IDO-SOM2D0X Flash变更说明

深圳触觉智能科技有限公司

替换flash原因及说明。

旧flash型号：F35SQA002G-WWT

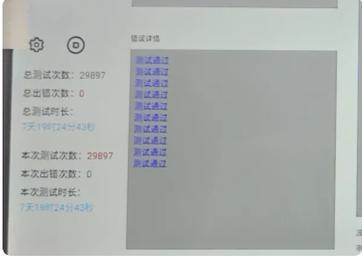
实测reset时, Flash的SPI CLK只有1.5V, 和江波龙确认, F35SQA002G这颗flash, CLK内部有锁存器, 相当于下拉电阻, 所以要改SPI CLK上拉电阻到2K。

更换SPI CLK上拉电阻到2K实测reset时, SPI CLK有3V, 系统正常启动。

目前仅这个一颗flash出现这个现象。并且考虑到修改flash的SPI CLK脚的上拉电阻到2K, 可能不利于兼容其他的flash, 所以本次更新更换其他flash型号。

变更flash型号：GD5F2GM7UEYIG
